**AVIS RELATIF À LA PROTECTION
CONTRE LES EVENTUELS EFFETS NOCIFS ET NUISANCES
PROVOQUÉS PAR LES RAYONNEMENTS NON IONISANTS
GÉNÉRÉS PAR DES ANTENNES ÉMETTRICES STATIONNAIRES**

Commune : THEUX - Exploitant : TELENET GROUP

Référence exploitant : LG2209P

Rapport n° 3013 / 2025

Figure 2 : Vue en plan des installations d'antennes dans un rayon de 300 mètres autour de l'installation faisant l'objet de la demande d'avis

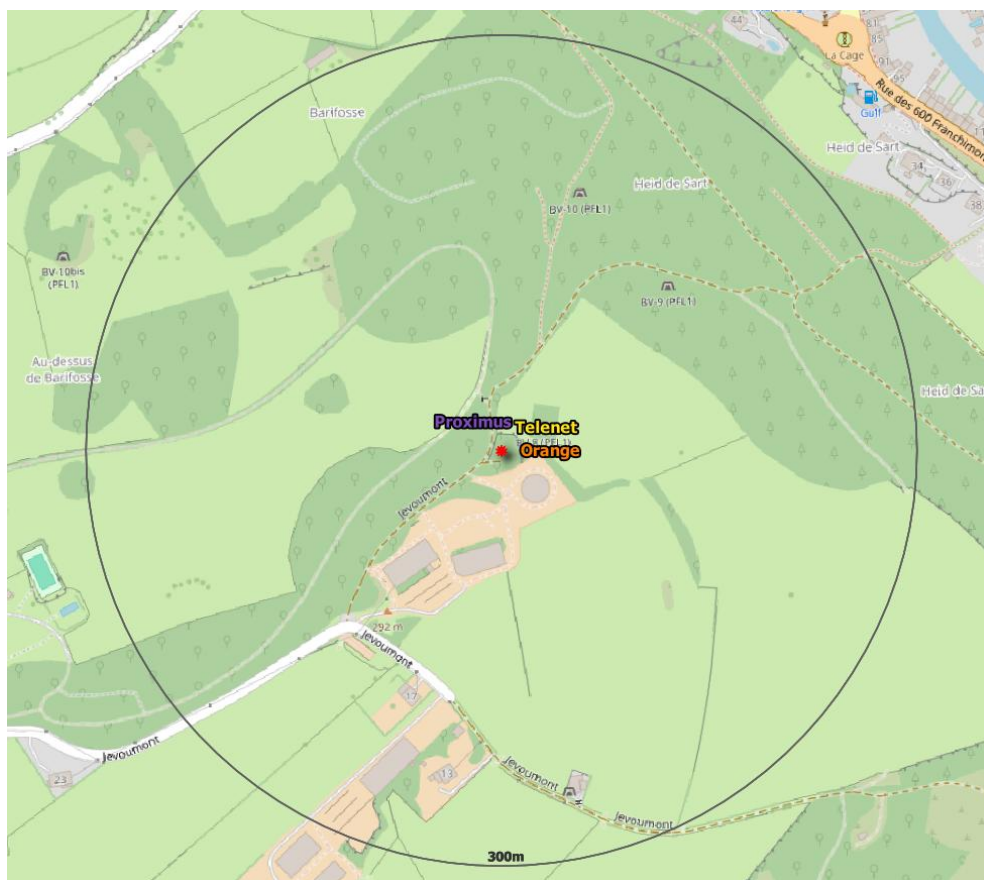
- il y a au plus 4 installations d'antennes émettrices stationnaires présentes dans la zone d'évaluation de 300 mètres de rayon représentée dans la figure 2, y inclus l'installation référencée dans le paragraphe 2 : la limite cumulative définie à l'article 4, §2 du décret est nécessairement respectée dans les lieux de séjour à l'intérieur de la zone d'évaluation de 300 mètres de rayon ;
- il y a exactement 5 installations d'antennes émettrices stationnaires présentes dans la zone d'évaluation de 300 mètres de rayon représentée dans la figure 2, y inclus l'installation référencée dans le paragraphe 2 et il existe, pour 3 ou 4 de ces installations, un avis attestant le respect de la limite abrogée de 3 V/m : la limite cumulative définie à l'article 4, §2 du décret est nécessairement respectée dans les lieux de séjour à l'intérieur de la zone d'évaluation de 300 mètres de rayon ;

- c) dans tous les autres cas, il a été vérifié que la limite cumulative définie à l'article 4, §2 du décret n'est pas dépassée dans les lieux de séjour sur base du nombre d'installations localisées dans la zone d'évaluation de 300 mètres de rayon représentée dans la figure 2, de leur localisation ainsi que des données inscrites dans la figure 1 et au paragraphe 4 du présent avis et dans les avis attestant le respect de la limite par installation ou de la limite abrogée de 3 V/m relatifs aux autres installations reprises dans la figure 2.

Compte tenu des considérations ci-dessus, il apparaît que l'intensité du rayonnement électromagnétique généré, dans les lieux de séjour situés dans un rayon de 300 mètres autour de l'installation référencée dans le paragraphe 2, par l'ensemble des antennes émettrices stationnaires de l'ensemble des exploitants du même site d'antennes émettrices stationnaires respecte la limite fixée à l'article 4, § 2 du décret.
